PIÈCES COMPLÉMENTAIRES N°2

CENTRALE PHOTOVOLTAÏQUE AU SOL

« Macrabo » - Matoury

Objet : Note complémentaire n°2 relative à l'étude d'impact de la centrale Photovoltaïque au sol au lieu-dit Macrabo sur la commune de Matoury.

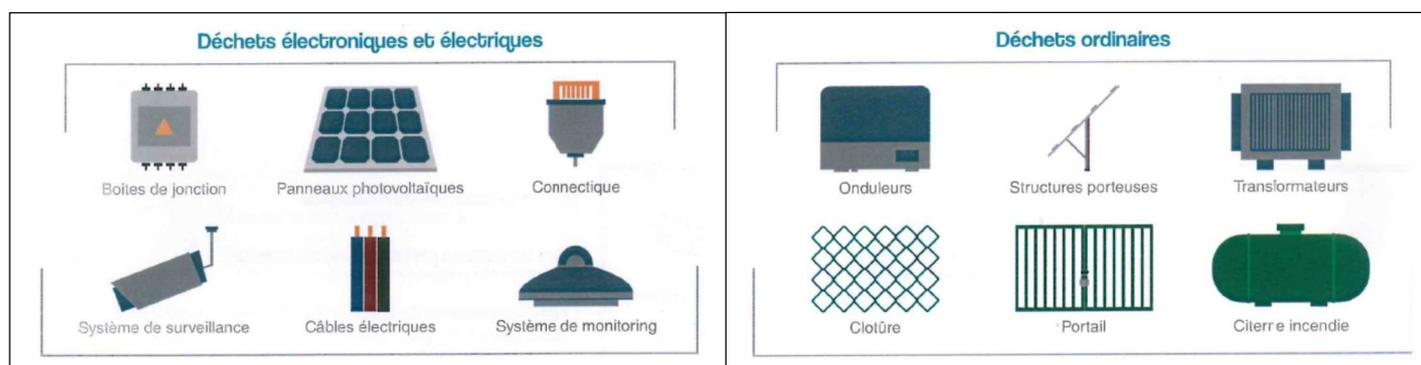
Vous avancez que l'énergie photovoltaïque ne génère aucun déchet. Il convient de nuancer ces propos dans le sens où la question du traitement des panneaux et modules en fin de vie reste entière et n'est d'ailleurs pas abordée dans son ensemble dans le dossier. Vous expliquez en effet que la prise en charge des panneaux lors du démantèlement du site sera réalisée par un organisme agréé. Le circuit de démantèlement avec les étapes et les zones de stockage des modules et des batteries notamment aurait pû être expliqué plus précisément. Je prends néanmoins note qu'une garantie financière de démantèlement sera confiée à l'Etat.

Un volet sur les déchets générés par la future centrale photovoltaïque au sol est présent en page 133, 134 et 135 du dossier d'étude d'impact. Il retrace les déchets générés en phase de chantier, d'exploitation et de démantèlement ainsi que les mesures associées.

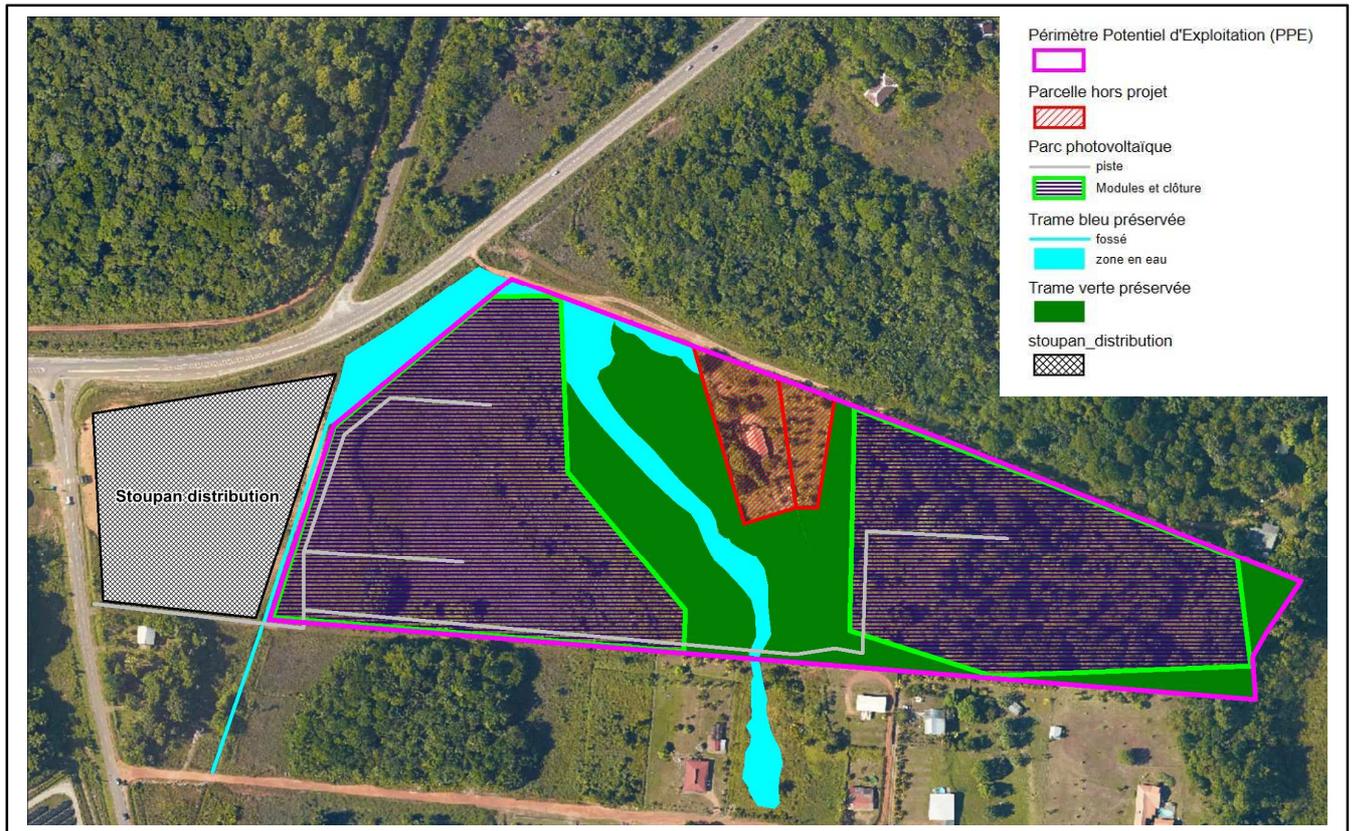
Vous indiquez en page 76 que le fond de la parcelle intercepte une surface identifiée comme trame verte qui représente un enjeu majeur à maintenir sur le site. Au vu du plan de masse, il semble que la proximité immédiate des panneaux vont amener à une zone de chantier élargie pour leur implantation ce qui remet en cause le maintien de cette zone de trame verte. Vous veillerez à apporter des précisions sur ce point ;

La zone d'exploitation à l'Est de la zone de projet intercepte une surface de 790 m² de la trame verte. Les effets du projet sur la trame verte seront négligeables car il assure une distance minimale de 30 mètres entre la trame bleue que représente la savane La Motte et l'aire d'exploitation.

La zone d'exploitation (modules « hachuré violet » et clôtures « trait vert » représente la surface qui sera réellement impactée en fond de parcelle. Elle sera restreinte à cette zone et ne s'étendra pas au Périmètre Potentiel d'Exploitation (trait fuchsia). La forme en pointe biseauté en fond de parcelle permettra d'augmenter la surface de circulation de la faune dans cet espace.

- ✓ mise en place de passage à des points stratégiques pour la petite faune dans la clôture (30 cm x 30 cm) afin qu'elle ne provoque pas d'interruption dans la libre circulation de la faune terrestre entre la centrale photovoltaïque et les habitats limitrophes ;
- ✓ suivi du déboisement dans ce secteur afin de veiller à maintenir les boisements et les opérations de coupes (arbres abattus vers la zone de chantier, etc.)
